咨询处理 - 硬件咨询 #2688

朱珂然-60x60mm金膜反射镜+适应的镜架

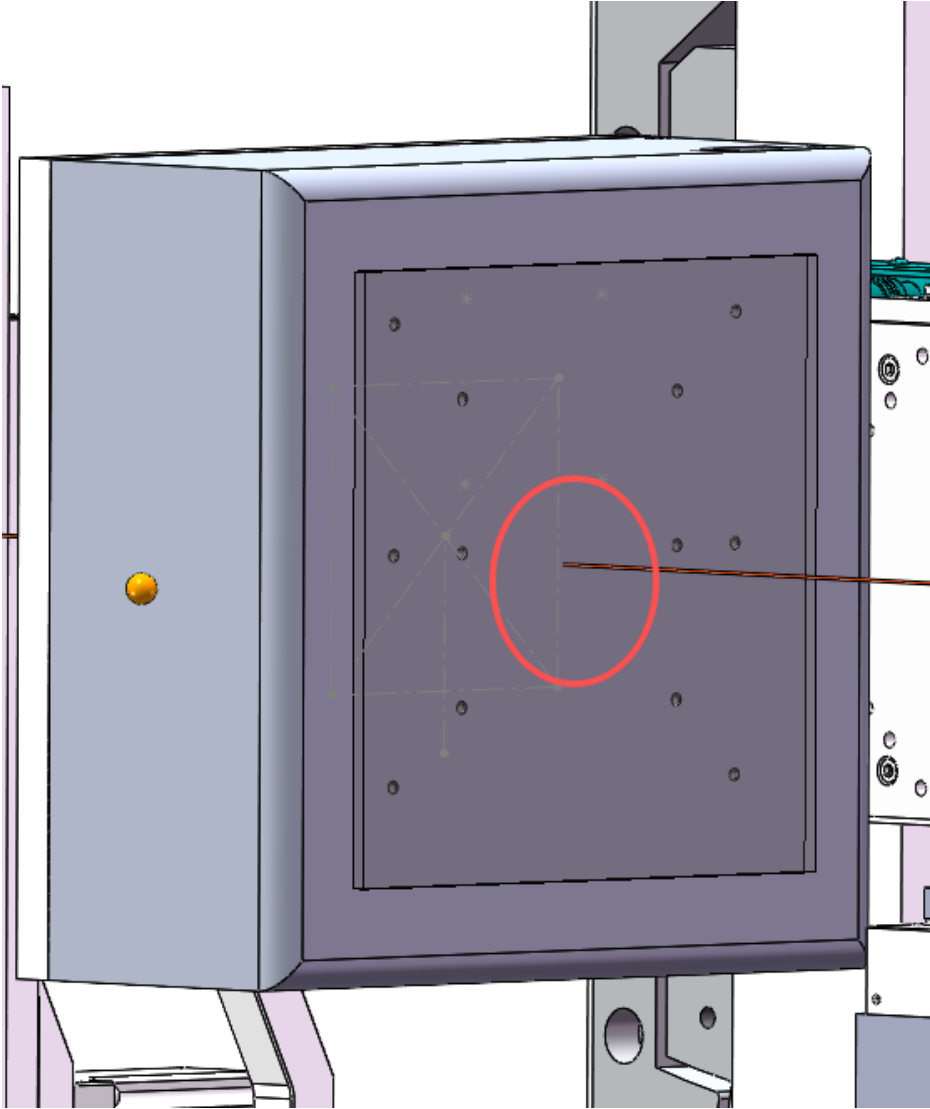
镜架，可夹持60x60的反射镜镜架，根据下图，可以直接固定在盒子上，有轻微角度抚养和偏摆，尽量是卡环是固定。如果60mm这个尺寸不上不下，可以按照标准英寸制来设计，比如3英寸。

客户说：就是我有一个竖着的盒子，我的镜子要固定在这个背面

- 镜架：1.镜片的方向要和图片中盒子的表面方向平行还是垂直？图中圆圈是否代表镜片位置？
2.图中的三维模型是否有step格式？方便确定具体镜架固定位置。
3.如果60mm这个尺寸不上不下，可以按照标准英寸制来设计，比如3英寸。假设按3英寸设计，镜片是否是同步改为尺寸3英寸圆形镜片？

镜架：1.镜片的方向要和图片中盒子的表面方向平行还是垂直？图中圆圈是否代表镜片位置？
答：圆圈位置代表镜片位置

- 2.图中的三维模型是否有step格式？方便确定具体镜架固定位置。
答：不需要考虑，我们只管镜架，后面怎么搭配，他们自己来
3.如果60mm这个尺寸不上不下，可以按照标准英寸制来设计，比如3英寸。假设按3英寸设计，镜片是否是同步改为尺寸3英寸圆形镜片？
答：是的
